Service Bulletin

HOOFDGROEP	GROEP	NO.
6	64	401

DATUM
Juni 1991

BETR.
Stuurslot vernieuwen

Stuurslot vernieuwen

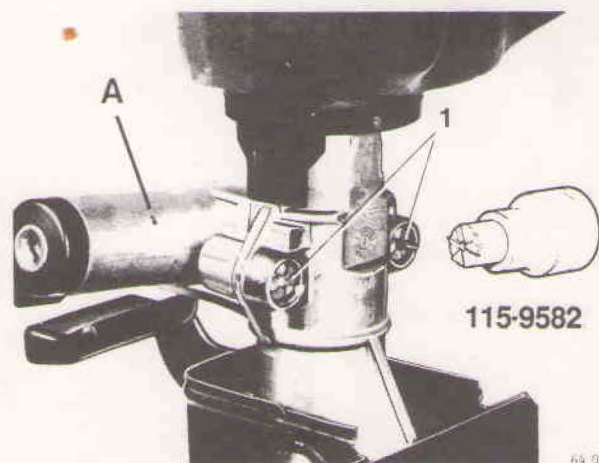
De in bovengenoemd Servicehandboek vermelde **breekbouten worden niet meer geleverd**. In plaats daarvan worden bouten geleverd zoals die ook in produktie gebruikt worden. Deze bouten kunnen uitsluitend met speciaal gereedschap **115-9582** worden aangebracht.

Belangrijk: De bouten kunnen uitsluitend worden vastgedraaid! Verwijderen is uitsluitend mogelijk door ze uit te boren.

Plaats het stuurslot op de stuurkolom.

Draai de nieuwe bouten aan (handvast) totdat het contactslot goed aanligt.

Monteer de sluitcilinder met de contactsleutel in positie II en controleer of de borgpen in gat A valt.

Draai de nieuwe bouten bouten vast met speciaal gereedschap **115-9582**.

Aanhaalmoment: 21 Nm.
